**Всемирный форум для согласования правил
в области транспортных средств**

**Рассмотрение проектов поправок к существующим
правилам ООН, представленных GRVA**

Предложение по дополнению 3 к первоначальному варианту Правил № 152 ООН (САЭТ для транспортных средств категорий M₁ и N₁)

**Представлено Рабочей группой по автоматизированным/
автономным и подключенным транспортным средствам***

Рис. 1

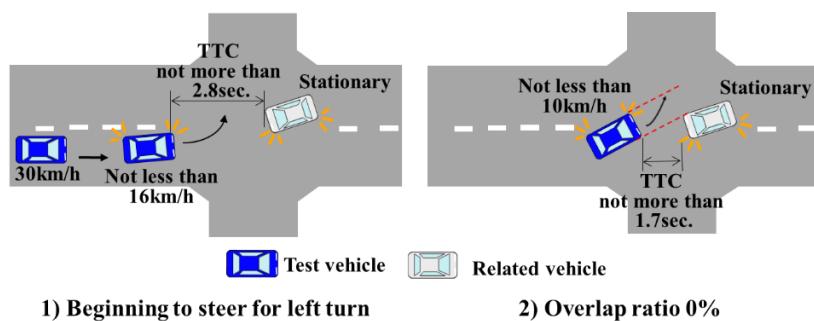
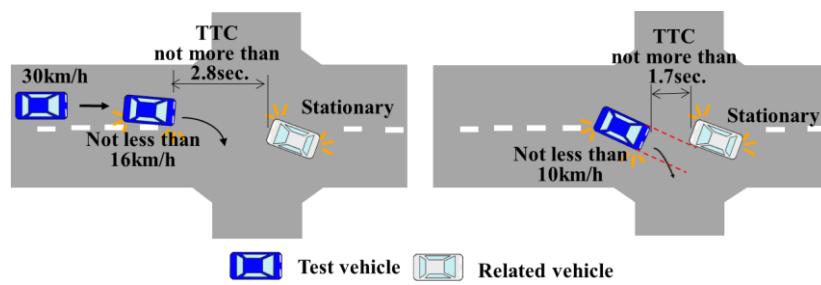
Включить новые сценарии 1–4 следующего содержания:

«Сценарий 1

Поворот налево или поворот направо на перекрестке

- 1.1 В этом сценарии данное транспортное средство поворачивает налево или направо перед встречным транспортным средством, которое остановилось для выполнения поворота налево или направо на перекрестке.
- 1.2 Пример подробного сценария:
Данное транспортное средство движется со скоростью 30 км/ч (с допуском +0/-2 км/ч) в направлении перекрестка и замедляется путем

торможения до скорости не менее 16 км/ч в точке, где данное транспортное средство начинает выруливать влево/вправо, а время до столкновения (ВДС) со встречным транспортным средством составляет не более 2,8 секунды. Когда данное транспортное средство выполняет поворот налево или направо на перекрестке, скорость снижается до не менее 10 км/ч, а затем оно движется с постоянной скоростью. ВДС со встречным транспортным средством составляет не более 1,7 секунды в момент, когда коэффициент перекрытия между данным транспортным средством и встречным транспортным средством становится равным 0 %.

Рис. 2

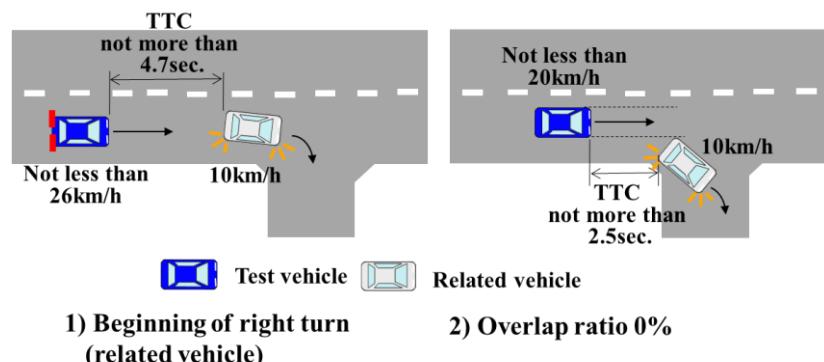
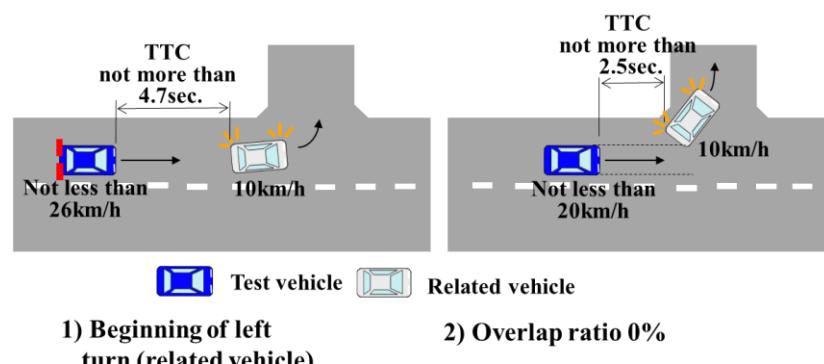
**Сценарий 2****Поворот впереди идущего транспортного средства направо или налево**

- 2.1 В этом сценарии данное транспортное средство следует за впереди идущим транспортным средством. Затем впереди идущее транспортное средство поворачивает на повороте направо или налево, а данное транспортное средство движется по прямой.

- 2.2 Пример подробного сценария:

Как впереди идущее транспортное средство, так и данное транспортное средство движутся со скоростью 40 км/ч (с допуском +0/-2 км/ч) по прямой дороге. Впереди идущее транспортное средство замедляется путем торможения до скорости 10 км/ч (с допуском +0/-2 км/ч), чтобы повернуть на повороте направо или налево, а данное транспортное средство также замедляется путем торможения для соблюдения соответствующей дистанции до впереди идущего транспортного средства. Когда впереди идущее транспортное средство начинает выполнять поворот направо или налево, скорость движения данного

транспортного средства составляет не менее 26 км/ч, а ВДС с впереди идущим транспортным средством — не более 4,7 секунды. После этого данное транспортное средство замедляется до скорости не менее 20 км/ч, а затем движется с постоянной скоростью. ВДС с впереди идущим транспортным средством составляет не более 2,5 секунды в момент, когда коэффициент перекрытия между данным транспортным средством и впереди идущим транспортным средством становится равным 0 %.

Рис. 3

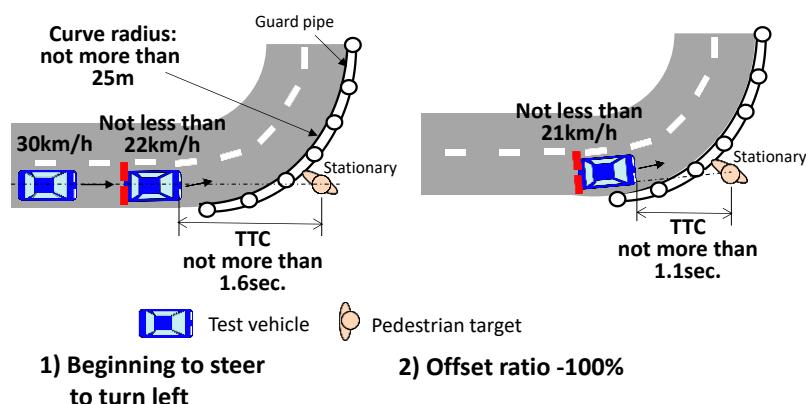
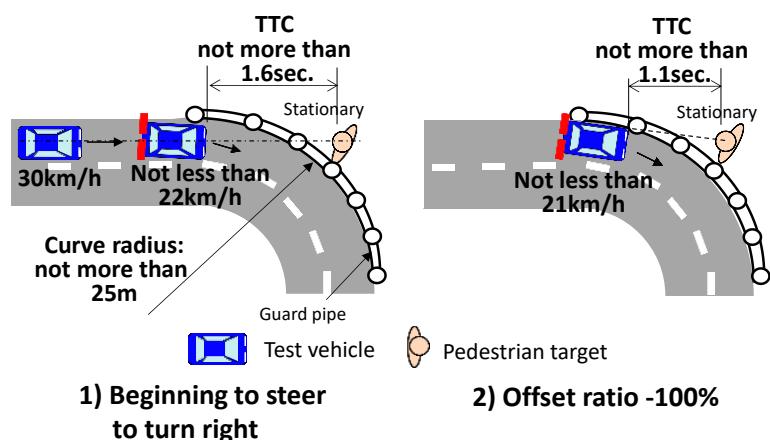
Сценарий 3

Криволинейная дорога с трубчатым ограждением и неподвижным объектом

В этом сценарии данное транспортное средство движется по дороге с кривой малого радиуса, с внешней стороны которой установлено трубчатое ограждение, а неподвижное транспортное средство (категории M₁), неподвижный объект — пешеход или неподвижный объект — велосипед располагается непосредственно за трубчатым ограждением на продолжении центральной оси полосы движения.

Данное транспортное средство движется со скоростью 30 км/ч (с допуском +0/-2 км/ч) в направлении кривого участка, радиус которого на внешней стороне дороги составляет не более 25 м, и замедляется путем торможения до скорости не менее 22 км/ч в точке входа в кривую. ВДС с неподвижным объектом составляет не более 1,6 секунды, когда

данное транспортное средство начинает двигаться по кривой. На кривой данное транспортное средство движется по внешней полосе, а не по центру дороги. Затем данное транспортное средство продолжает двигаться по кривой с постоянной скоростью не менее 21 км/ч. ВДС с неподвижным объектом составляет не более 1,1 секунды в момент, когда коэффициент перекрытия между данным транспортным средством и неподвижным транспортным средством становится равным 0 % или когда коэффициент смещения между данным транспортным средством и центром неподвижного объекта-пешехода или неподвижного объекта-велосипеда становится равным -100 %.

Рис. 4

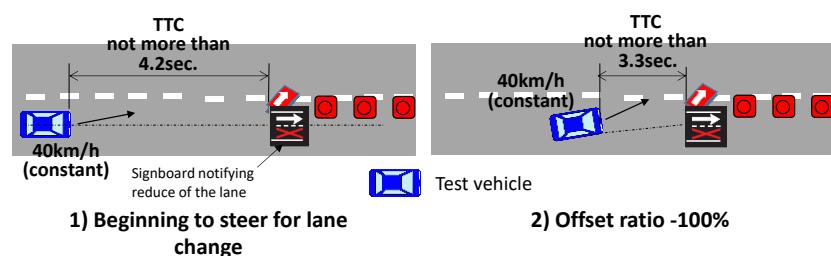
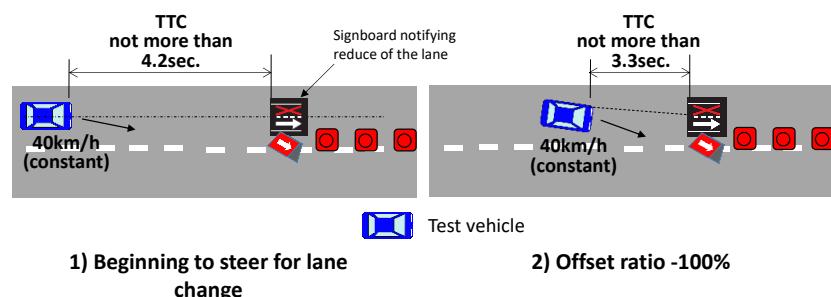
Сценарий 4

Смена полосы движения в связи с производством дорожных работ

В этом сценарии данное транспортное средство выполняет смену полосы движения перед щитом, который расположен в центре полосы движения и информирует водителя о сужении проезжей части.

Данное транспортное средство движется по прямой дороге со скоростью 40 км/ч (с допуском +0/-2 км/ч) и начинает выруливать, чтобы сменить полосу движения перед щитом с информацией о сужении проезжей части. Никакие другие транспортные средства не приближаются к данному транспортному средству. ВДС с щитом составляет не более 4,2 секунды в момент, когда данное транспортное средство начинает выруливать. Во время смены полосы движения скорость данного транспортного средства является постоянной, а ВДС с щитом не превышает 3,3 секунды в момент, когда коэффициент смещения между данным транспортным средством и центром щита становится равным -100 %.
